Mission régionale d'autorité environnementale
ÎLE-DE-FRANCE

**Avis délégué
de la Mission régionale d'autorité environnementale
d'Île-de-France sur le projet de parc d'activités et de logistique
sis 1, avenue Boule, à Beauchamp (Val d'Oise)**

N°MRAe 2021 - 5581

Illustration 3: Plan masse à l'échelle du terrain d'assiette.
 Source : mémoire, p. 11 L'orientation indiquée est inexacte : le nord est en haut à gauche.

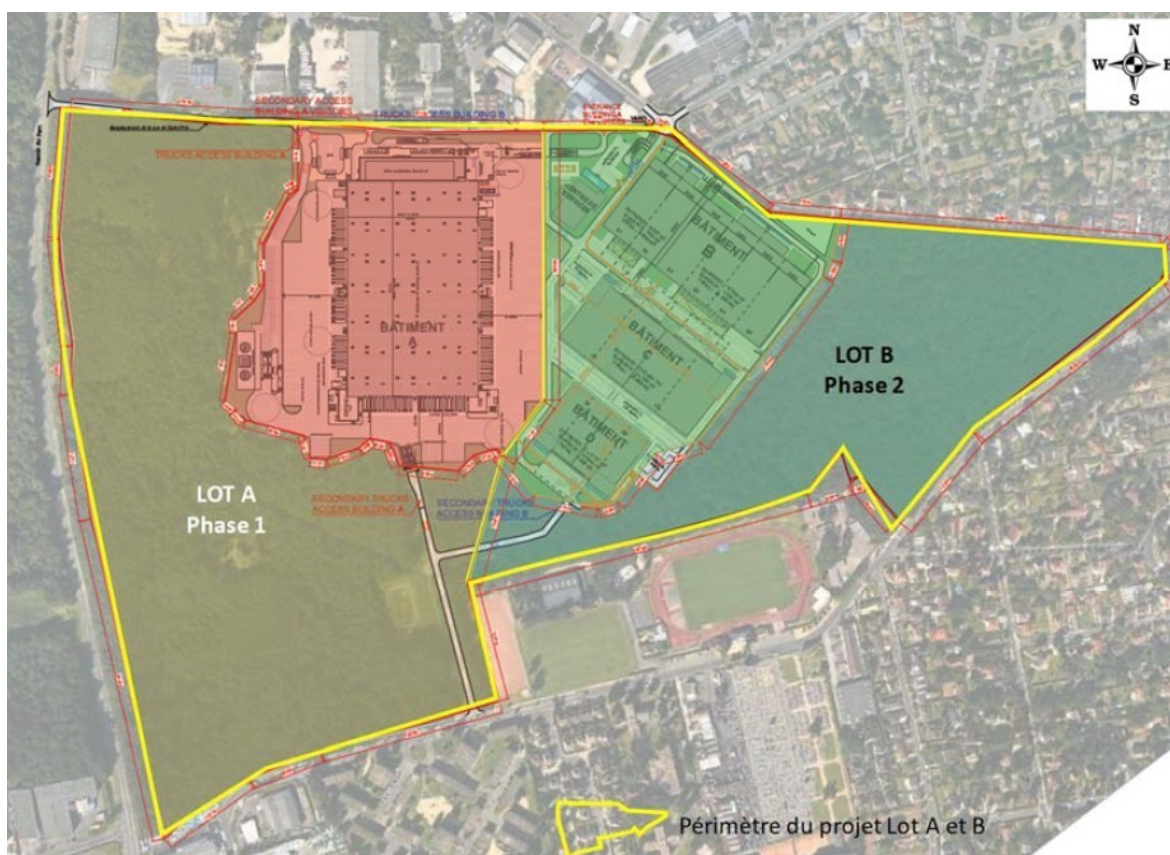
Le mémoire évoque également une voie existante traversant le bois au sud du lot A, pour déboucher sur l'avenue de l'Égalité, qui sera « réhabilitée » (mémoire, p. 14). Elle sera réservée principalement aux services de secours et utilisée de façon exceptionnelle pour la sortie des poids lourds. Il convient de vérifier si cet aménagement est compatible avec le PLU de Beauchamp (espace boisé classé sur une grande partie des boisements)⁹. De plus, la nature et l'état actuels de cette voie (voir ill. 4) ne sont pas indiqués, ni les caractéristiques précises de l'état futur (largeur, etc.). Par ailleurs, le plan masse représente aussi une autre voie qui débute au sud du lot B et se raccorde à la voie décrite précédemment, sans que le mémoire ne la mentionne explicitement (voir ill. 3).

Illustration 9: habitats naturels du terrain d'assiette, compléments à l'EI, p. 15 (illustration différant de celle de l'avis précédent)

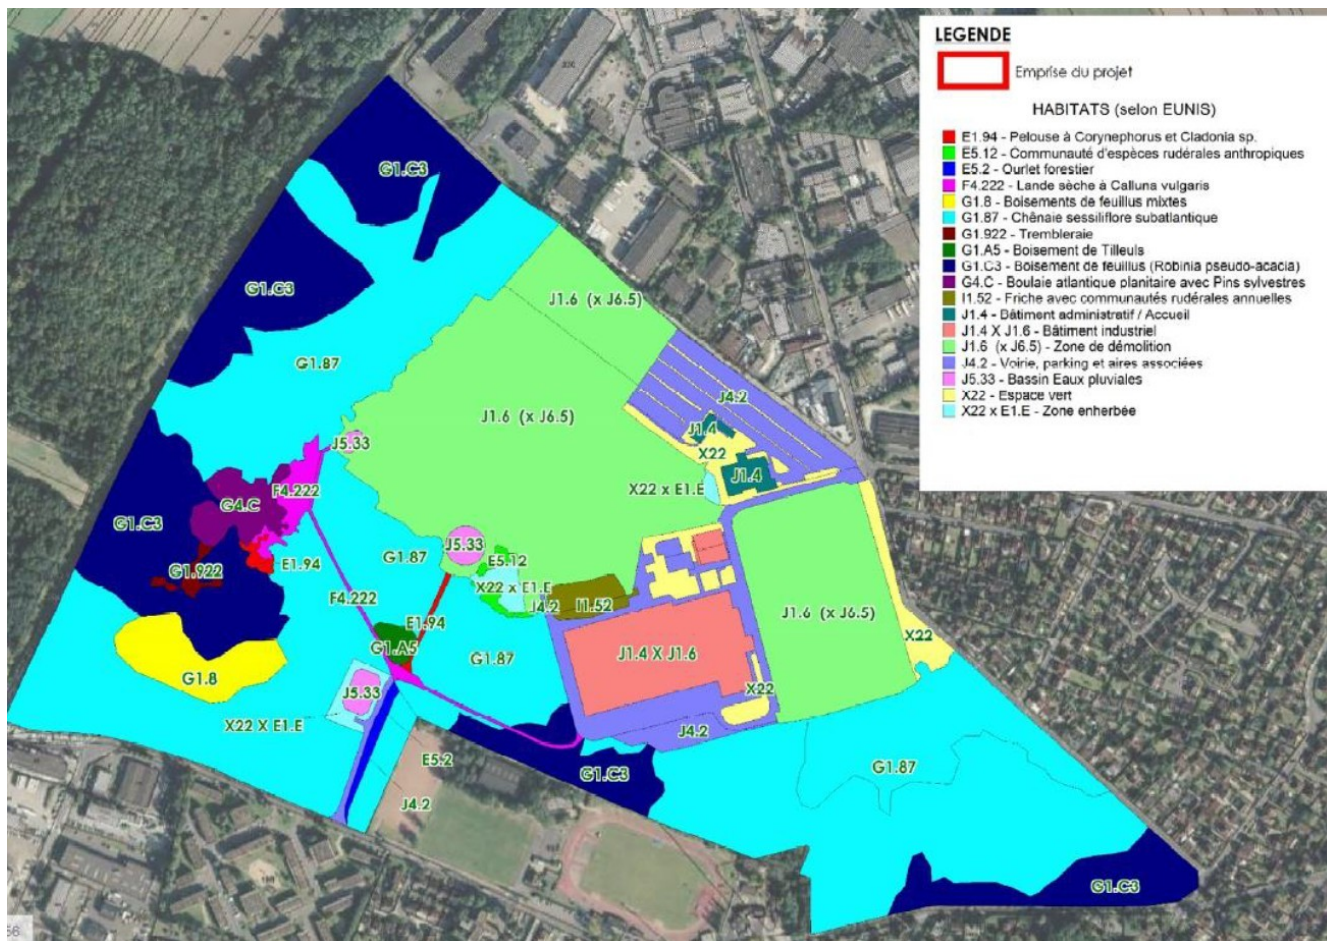
L'essentiel du projet n'empiète pas sur la forêt, en limitant son périmètre à l'emprise industrielle, ce qui respecte le PLU (espace boisé protégé). Pour la MRAe, le projet est toutefois susceptible d'impacts sur la biodiversité, notamment au niveau des espaces localisés en lisières, au niveau des espaces verts de l'emprise industrielle, et compte-tenu des nuisances liées à l'activité projetée. Par ailleurs, les projets de création ou de réhabilitation de voies au nord et au sud se développent dans l'emprise du bois, hors des emprises industrielles.

La MRAe relève, de plus, que la Pipistrelle commune et le Lézard vert affectionnent les lisières de forêt. Si les ourlets forestiers sont colonisés par des plantes exotiques envahissantes, l'annexe biodiversité souligne néanmoins que ces habitats présentent un potentiel d'amélioration écologique²⁰.
